大気拡散被ばく評価の数値に誤りについて

2022年 7月 22日

東京電力ホールディングス株式会社

2-3. 説明資料正誤表（2022年7月8日説明分）

参考1. 計算コードの詳細

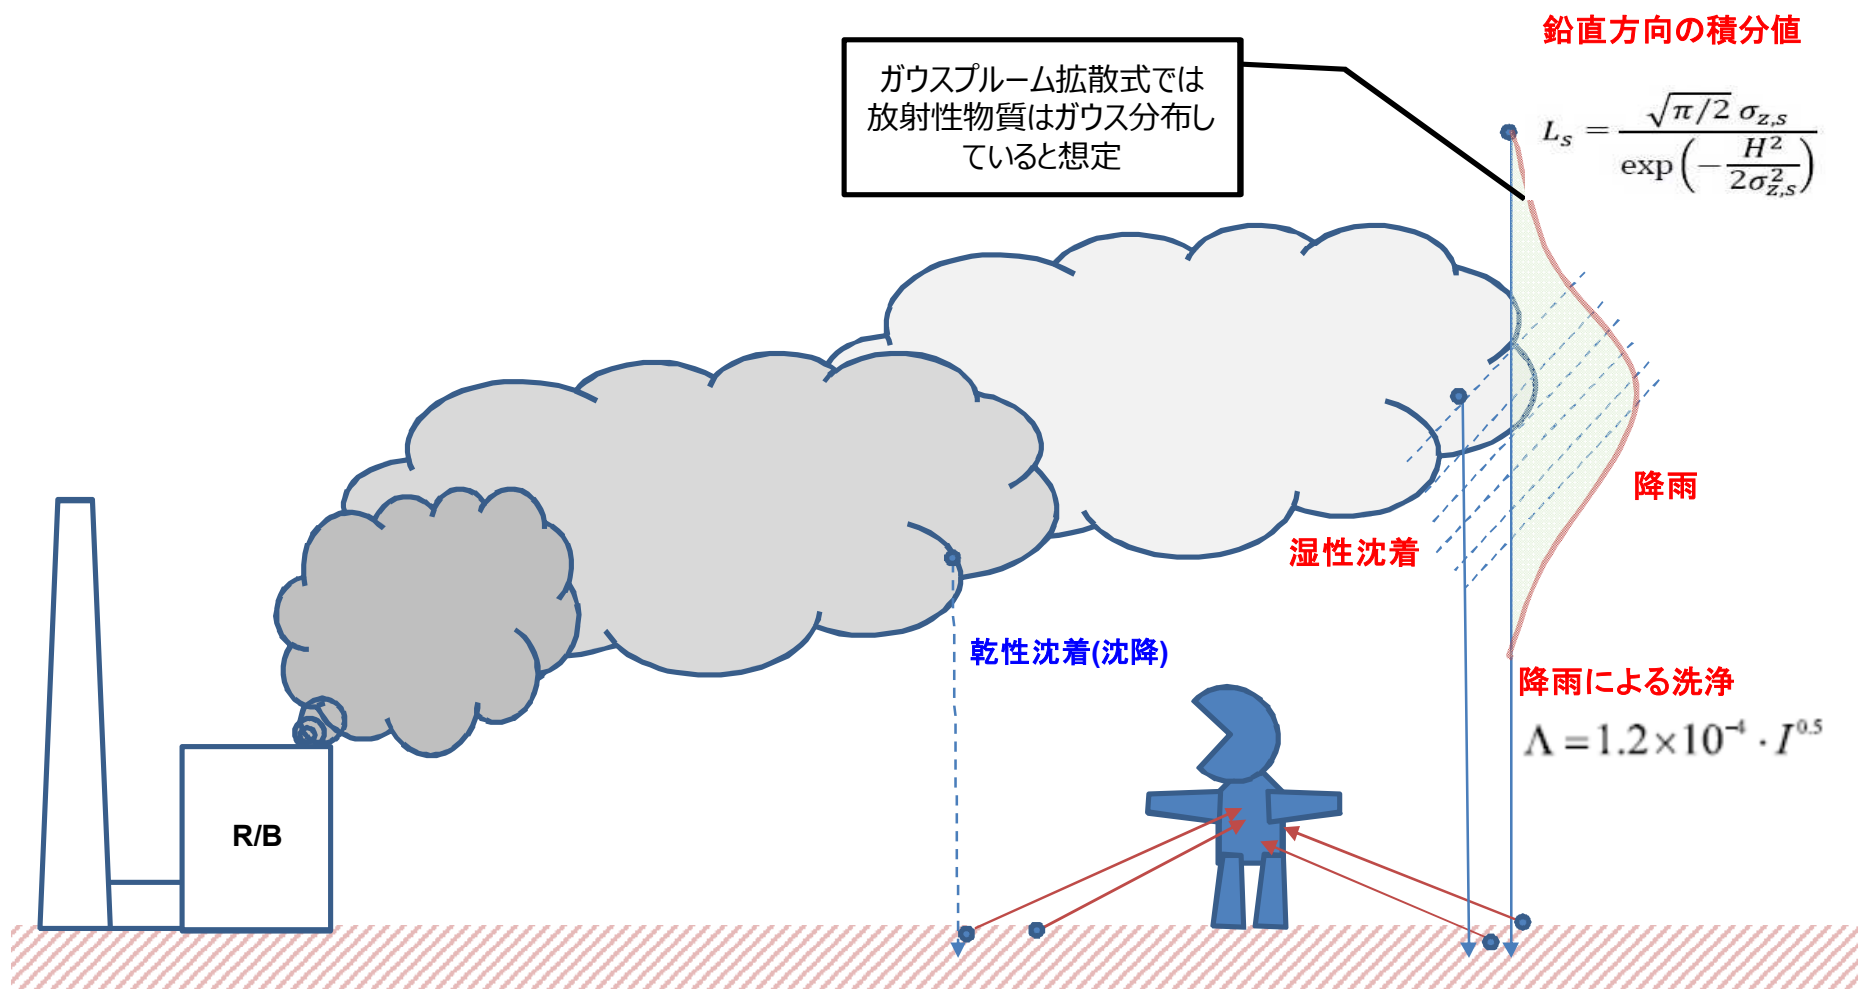
- 使用した計算コードの評価式に誤りによる、大気拡散被ばく評価の結果の数値の誤りを確認。
- 大気拡散被ばく評価のうち、グランドシャインによる外部被ばくで考慮した湿性沈着率を求める際のパラメータ「混合層高度」の評価式に誤りがあった。

【誤った評価式】

大気安定度 s に対する混合層高度 L_s を以下のように定義していた。

$$L_s = \left(\frac{N_{d,s}}{N_d}\right) \frac{\sqrt{\pi/2} \sigma_{z,s}}{\exp\left(-\frac{H^2}{2\sigma_{z,s}^2}\right)}$$

誤った評価式では、 $(\chi/Q)_{z=0,s}$ に風向の出現頻度($1/U_s$)の寄与が含まれているが、 L_s でも出現頻度で平均化しており、二重に平均化が行われている。

【正しい評価式】

風向別の湿性沈着率 D_r を評価する際、大気安定度 s に対する【混合層高度 L_s 】は以下のように定義される。

風向別の湿性沈着率
$$D_r = \frac{1}{8760} \sum_{s=A}^F (\Lambda \cdot (\chi/Q)_{z=0,s} \cdot Q \cdot L_s)$$

風向別、大気安定度 s の混合層高度
$$L_s = \frac{\sqrt{\pi/2} \sigma_{z,s}}{\exp\left(-\frac{H^2}{2\sigma_{z,s}^2}\right)}$$

- 従来は風向出現頻度で重み付した平均的な混合層高度(L)(ガウス分布を仮定)、洗浄係数(Λ)から降雨影響を算出
- 今回の評価では、精緻化するため毎時の地表濃度、ガウス分布を仮定した混合層高度(Ls)、洗浄係数(Λ)から年平均値を求め降雨影響を算出⇒Lsの風向出現頻度補正は不要

5. 開口部設置に伴う大気拡散被ばく評価

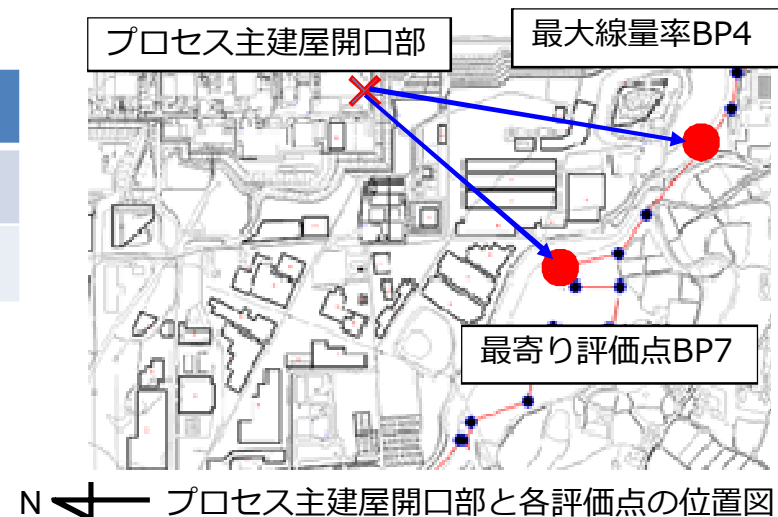
誤	正												
<p>資料タイトル：「除染装置スラッジ回収装置搬入に伴う仮設構台、プロセス主建屋開口部の設置工事について」 p.7 記載内容</p> <p>5. 開口部設置に伴う大気拡散被ばく評価</p> <hr/> <p>■ 開口部設置後の敷地境界におけるダスト飛散評価を実施した。</p> <p>【評価条件】</p> <ul style="list-style-type: none"> 保守的に開口部が全開（「シャッター」「クリーンハウス」が設置されていない）の条件で評価。 放出点は開口部中心位置、評価点は敷地境界評価点（各方位内最至近点）。 被ばく経路は「クラウドシャインによる外部被ばく」「グランドシャインによる外部被ばく」「クラウドの吸入による内部被ばく」の3経路について評価。 放出継続期間は、1年間（24時間×365日）。 放出形態として開口部から一定流量で放出する場合を想定し、ダストの放出率は以下の計算式を用いて算出。 放出率[Bq/s] = ダスト濃度^{*1}[Bq/m³] × 開口部面積^{*2}[m²] × 流速^{*3}[m/s] <small>※1 ダスト濃度測定値（P.3参照） ※2 開口部が全開の条件より12.6m²（4.2m×3m）を使用 ※3 気象庁風力階級を参考に風力1相当の気流が開口部から定常的に放出されると想定し、0.3m/sを引用 （ビューフォート風力階級【風力区分(0~12)】⇒ 風力1 至軽風(0.3~1.5m/s)：煙は風向きがわかる程度にたなびく）</small> <p>【評価結果】</p> <table border="1" style="border: 2px solid red; margin-bottom: 10px;"> <thead> <tr> <th>評価点</th> <th>敷地境界線量率[mSv/y]</th> </tr> </thead> <tbody> <tr> <td>BP4（最大線量率）</td> <td>2.5E-03</td> </tr> <tr> <td>BP7（最寄り評価点）</td> <td>1.4E-03</td> </tr> </tbody> </table>  <p style="text-align: center;">7</p>	評価点	敷地境界線量率[mSv/y]	BP4（最大線量率）	2.5E-03	BP7（最寄り評価点）	1.4E-03	<table border="1" style="width: 100%; text-align: center;"> <thead> <tr> <th style="background-color: #4F81BD; color: white;">評価点</th> <th style="background-color: #4F81BD; color: white;">敷地境界線量率[mSv/y]</th> </tr> </thead> <tbody> <tr> <td>BP4（最大線量率）</td> <td style="color: red; font-weight: bold;">2.6E-03</td> </tr> <tr> <td>BP7（最寄り評価点）</td> <td style="color: red; font-weight: bold;">1.5E-03</td> </tr> </tbody> </table>	評価点	敷地境界線量率[mSv/y]	BP4（最大線量率）	2.6E-03	BP7（最寄り評価点）	1.5E-03

評価点	敷地境界線量率[mSv/y]												
BP4（最大線量率）	2.5E-03												
BP7（最寄り評価点）	1.4E-03												
評価点	敷地境界線量率[mSv/y]												
BP4（最大線量率）	2.6E-03												
BP7（最寄り評価点）	1.5E-03

N ← プロセス主建屋開口部と各評価点の位置図

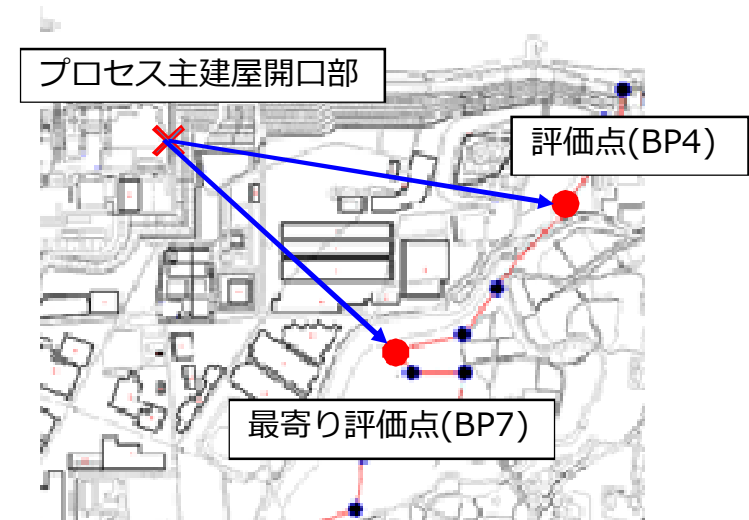
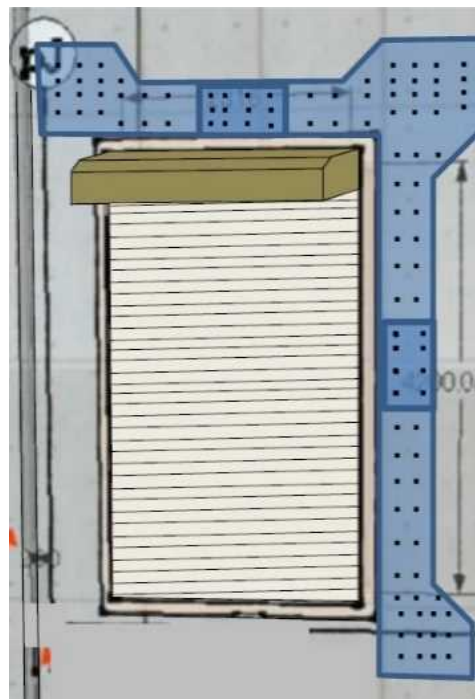
誤	正						
<p>資料タイトル：「除染装置スラッジ回収装置搬入に伴う仮設構 台、プロセス主建屋開口部の設置工事について」 p.8 記載内容</p> <p>6. 開口部設置に伴う敷地境界の線量影響評価</p> <p>■ 開口部設置後の敷地境界における敷地境界へ与える影響評価を実施した。</p> <p>【評価条件】</p> <ul style="list-style-type: none"> 開口部表面の雰囲気線量は実測値より約1.4mSv/hとする。 開口部面積（4.2m×3m）からの直接線・スカイシャイン線を評価する。 <p>【評価結果】</p>

<div style="text-align: center; margin: 10px 0;"> <p>プロセス主建屋開口部と各評価点の位置図</p> </div> <div style="border: 1px solid red; padding: 5px; margin-top: 10px;"> <ul style="list-style-type: none"> BP4の敷地境界線量率（ダスト評価値と直接線・スカイシャイン線を足した評価値） 2.7E-03[mSv/y]であり、現在の合算線量5.1E-01[mSv/y]より十分低い値であることを確認した。 BP7の敷地境界線量率（ダスト評価値と直接線・スカイシャイン線を足した評価値） 1.8E-03[mSv/y]であり、現在の合算線量8.6E-01[mSv/y]より十分低い値であることを確認した。 </div> <p style="text-align: right; margin-top: 10px;">8</p>	評価点	敷地境界線量率[mSv/y]	BP4	1.1E-04	BP7	3.4E-04	<ul style="list-style-type: none"> ➤ BP4の敷地境界線量率（ダスト評価値と直接線・スカイシャイン線を足した評価値） 2.8E-03[mSv/y]であり、現在の合算線量5.1E-01[mSv/y]より十分低い値であることを確認した。 ➤ BP7の敷地境界線量率（ダスト評価値と直接線・スカイシャイン線を足した評価値） 1.9E-03[mSv/y]であり、現在の合算線量8.6E-01[mSv/y]より十分低い値であることを確認した。
評価点	敷地境界線量率[mSv/y]						
BP4	1.1E-04						
BP7	3.4E-04

3-7. 開口部設置に伴うダスト飛散評価

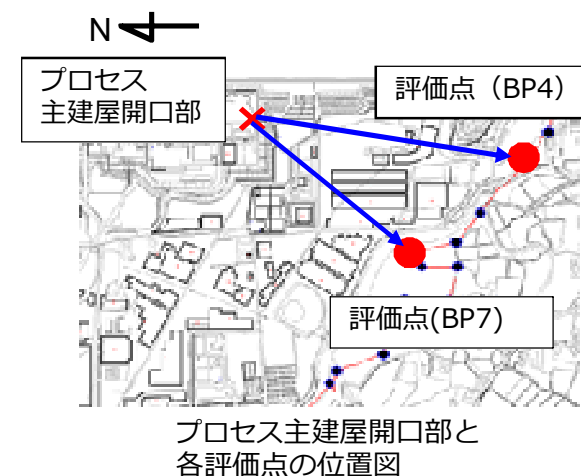
誤	正																																																																											
<p>資料タイトル：「除染装置スラッジ回収装置搬入に伴う仮設構台、プロセス主建屋開口部の設置工事について」 p.22 記載内容</p> <p>3-7. 開口部設置に伴うダスト飛散評価 TEPCO</p> <p>■ 開口部設置後の敷地境界におけるダスト飛散評価を実施した。</p> <p>【評価条件】</p> <ul style="list-style-type: none"> 放出点は開口部中心位置、評価点は敷地境界評価点（各方位内最近点）。 被ばく経路は「クラウドシャインによる外部被ばく」「グラウンドシャインによる外部被ばく」「クラウドの吸入による内部被ばく」の3経路について評価。 保守的に開口部が全開（「シャッター」「クリーンハウス」が設置されていない）の条件で評価。 放出形態として開口部から一定流量で放出する場合を想定し、ダストの放出率は以下の計算式を用いて算出。 $\text{放出率[Bq/s]} = \text{ダスト濃度}^{\text{※1}}[\text{Bq/m}^3] \times \text{開口部面積}^{\text{※2}}[\text{m}^2] \times \text{流速}^{\text{※3}}[\text{m/s}]$ <small>※1 ダスト濃度測定値（P.9参照） ※2 評価毎に値を変更。各パノメータは下記表を参照。 ※3 気象庁風力階級を参考に風力1相当の気流が開口部から定量的に放出されると想定し、0.3m/sを引用（ヒューブオート風力階級【風力区分(0~12)】⇒風力1 至軽風(0.3~1.5m/s)：標は風向きがわかる程度にたなびく）</small> <p>【評価結果】 実効線量を評価した結果、下表のとおりであり、敷地境界線量に影響を与えるものではないことを確認した。</p> <table border="1" style="width: 100%; border-collapse: collapse;"> <thead> <tr> <th></th> <th colspan="2">評価結果①^{※4}</th> <th colspan="2">評価結果②^{※5}</th> <th colspan="2">評価結果③（参考）^{※6}</th> </tr> </thead> <tbody> <tr> <td>開口部面積</td> <td colspan="2">2.3m×4.2m</td> <td colspan="2">2.3m×4.2m</td> <td colspan="2">3.0m×4.2m</td> </tr> <tr> <td>放出継続期間</td> <td colspan="2">8時間×260日</td> <td colspan="2">24時間×365日</td> <td colspan="2">24時間×365日</td> </tr> <tr> <td>評価点</td> <td>BP4</td> <td>BP7</td> <td>BP4</td> <td>BP7</td> <td>BP4</td> <td>BP7</td> </tr> <tr> <td>敷地境界線量率 [mSv/y]</td> <td>4.5E-04</td> <td>2.5E-04</td> <td>1.9E-03</td> <td>1.1E-03</td> <td>2.5E-03</td> <td>1.4E-03</td> </tr> </tbody> </table> <p style="text-align: center;">3.0E-02 大気中に拡散する放射性物質に起因する実効線量の最大値 （実施計画Ⅲ 2.2.2 線量評価 2.2.1.7 計算結果）</p> <p>※4 土日を除く1年間である260日間、1日8時間、開口部が全開となった場合の評価 ※5 1年間、開口部が全開となった場合の評価 ※6 1年間、開口部が全開となった場合の評価であるが、保守的に実際の開口面積より大きい寸法で評価した値であることから、参考値とした。（2021年7月20日 当該資料の記載順）</p> <div style="text-align: center;"> <p>プロセス主建屋開口部と各評価点の位置図</p> </div>		評価結果① ^{※4}		評価結果② ^{※5}		評価結果③（参考） ^{※6}		開口部面積	2.3m×4.2m		2.3m×4.2m		3.0m×4.2m		放出継続期間	8時間×260日		24時間×365日		24時間×365日		評価点	BP4	BP7	BP4	BP7	BP4	BP7	敷地境界線量率 [mSv/y]	4.5E-04	2.5E-04	1.9E-03	1.1E-03	2.5E-03	1.4E-03	<table border="1" style="width: 100%; border-collapse: collapse;"> <thead> <tr> <th></th> <th colspan="2">評価結果①^{※4}</th> <th colspan="2">評価結果②^{※5}</th> <th colspan="2">評価結果③（参考）^{※6}</th> </tr> </thead> <tbody> <tr> <td>開口部面積</td> <td colspan="2">2.3m×4.2m</td> <td colspan="2">2.3m×4.2m</td> <td colspan="2">3.0m×4.2m</td> </tr> <tr> <td>放出継続期間</td> <td colspan="2">8時間×260日</td> <td colspan="2">24時間×365日</td> <td colspan="2">24時間×365日</td> </tr> <tr> <td>評価点</td> <td>BP4</td> <td>BP7</td> <td>BP4</td> <td>BP7</td> <td>BP4</td> <td>BP7</td> </tr> <tr> <td>敷地境界線量率 [mSv/y]</td> <td>4.6E-04</td> <td>2.6E-04</td> <td>2.0E-03</td> <td>1.1E-03</td> <td>2.6E-03</td> <td>1.5E-03</td> </tr> </tbody> </table>							評価結果① ^{※4}		評価結果② ^{※5}		評価結果③（参考） ^{※6}		開口部面積	2.3m×4.2m		2.3m×4.2m		3.0m×4.2m		放出継続期間	8時間×260日		24時間×365日		24時間×365日		評価点	BP4	BP7	BP4	BP7	BP4	BP7	敷地境界線量率 [mSv/y]	4.6E-04	2.6E-04	2.0E-03	1.1E-03	2.6E-03	1.5E-03

評価結果① ^{※4}		評価結果② ^{※5}		評価結果③（参考） ^{※6}																																																																							
開口部面積	2.3m×4.2m		2.3m×4.2m		3.0m×4.2m																																																																							
放出継続期間	8時間×260日		24時間×365日		24時間×365日																																																																							
評価点	BP4	BP7	BP4	BP7	BP4	BP7																																																																						
敷地境界線量率 [mSv/y]	4.5E-04	2.5E-04	1.9E-03	1.1E-03	2.5E-03	1.4E-03																																																																						
	評価結果① ^{※4}		評価結果② ^{※5}		評価結果③（参考） ^{※6}																																																																							
開口部面積	2.3m×4.2m		2.3m×4.2m		3.0m×4.2m																																																																							
放出継続期間	8時間×260日		24時間×365日		24時間×365日																																																																							
評価点	BP4	BP7	BP4	BP7	BP4	BP7

敷地境界線量率 [mSv/y]	4.6E-04	2.6E-04	2.0E-03	1.1E-03	2.6E-03	1.5E-03																																																																						
22																																																																												
©Tokyo Electric Power Company Holdings, Inc. All Rights Reserved. 無断複製・転載禁止 東京電力ホールディングス株式会社

プロセス主建屋開口部と各評価点の位置図

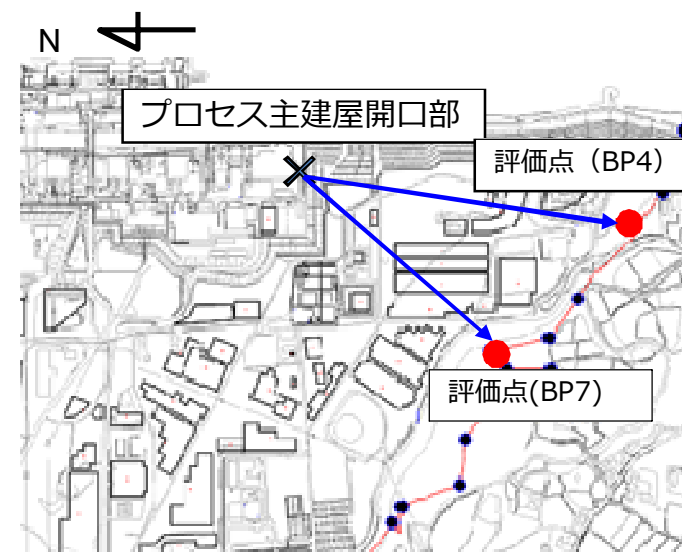
誤	正																																
<p>資料タイトル：「除染装置スラッジ回収装置搬入に伴う仮設構台、プロセス主建屋開口部の設置工事について」 p.23 記載内容</p> <p>3-7. 壁開口時に伴うダスト飛散評価 TEPCO</p> <p>■ 壁開口時に発生するダストが屋外へ放出した場合の敷地境界におけるダスト飛散評価を実施した。</p> <p>【評価条件】</p> <ul style="list-style-type: none"> 放出点は開口部中心位置、評価点は敷地境界評価点（各方位内最至近点）。 保守的にクリーンハウスが設置されていない状態で局所排風機も機能していないと仮定し、壁内側に付着している汚染物質が全て大気中に放出された場合を評価。 被ばく経路は「クラウドシャインによる外部被ばく」「グラウンドシャインによる外部被ばく」「クラウドの吸入による内部被ばく」の3経路について評価。 解体作業時に発生するダストの放出量は以下の計算式を用いて算出。 放出量[Bq] = 表面汚染密度^{※1} [Bq/m²] × 開口部面積[m²] ※1 スミアによる表面汚染密度測定値（P9参照）  <p style="text-align: center;">ダスト放出イメージ図（壁開口時）</p> <p>【評価結果】 実効線量を評価した結果、下表のとおりであり、敷地境界線量に影響を与えないことを確認した。</p> <table border="1" style="width: 100%; border-collapse: collapse;"> <thead> <tr> <th colspan="2"></th> <th colspan="2" style="background-color: #4a86e8; color: white;">評価結果</th> </tr> </thead> <tbody> <tr> <td style="background-color: #d9e1f2;">開口部面積</td> <td></td> <td colspan="2" style="text-align: center;">2.3m×4.2m</td> </tr> <tr> <td style="background-color: #d9e1f2;">評価点</td> <td></td> <td style="text-align: center;">BP4</td> <td style="text-align: center;">BP7</td> </tr> <tr> <td style="background-color: #d9e1f2;">敷地境界線量率[mSv/y]</td> <td></td> <td style="text-align: center;">3.3E-05</td> <td style="text-align: center;">1.9E-05</td> </tr> </tbody> </table> <p>実施計画記載値[mSv/y] 3.0E-02 大気中に拡散する放射性物質に起因する実効線量の最大値 (実施計画Ⅲ.2.2.2 線量評価 2.2.1.7 計算結果)</p>  <p style="text-align: center;">プロセス主建屋開口部と各評価点の位置図</p>			評価結果		開口部面積		2.3m×4.2m		評価点		BP4	BP7	敷地境界線量率[mSv/y]		3.3E-05	1.9E-05	<table border="1" style="width: 100%; border-collapse: collapse;"> <thead> <tr> <th colspan="2"></th> <th colspan="2" style="background-color: #4a86e8; color: white;">評価結果</th> </tr> </thead> <tbody> <tr> <td style="background-color: #d9e1f2;">開口部面積</td> <td></td> <td colspan="2" style="text-align: center;">2.3m×4.2m</td> </tr> <tr> <td style="background-color: #d9e1f2;">評価点</td> <td></td> <td style="text-align: center;">BP4</td> <td style="text-align: center;">BP7</td> </tr> <tr> <td style="background-color: #d9e1f2;">敷地境界線量率[mSv/y]</td> <td></td> <td style="text-align: center;">3.3E-05</td> <td style="text-align: center;">1.9E-05</td> </tr> </tbody> </table>			評価結果		開口部面積		2.3m×4.2m		評価点		BP4	BP7	敷地境界線量率[mSv/y]		3.3E-05	1.9E-05

評価結果																															
開口部面積		2.3m×4.2m																															
評価点		BP4	BP7																														
敷地境界線量率[mSv/y]		3.3E-05	1.9E-05																														
		評価結果																															
開口部面積		2.3m×4.2m																															
評価点		BP4	BP7																														
敷地境界線量率[mSv/y]		3.3E-05	1.9E-05
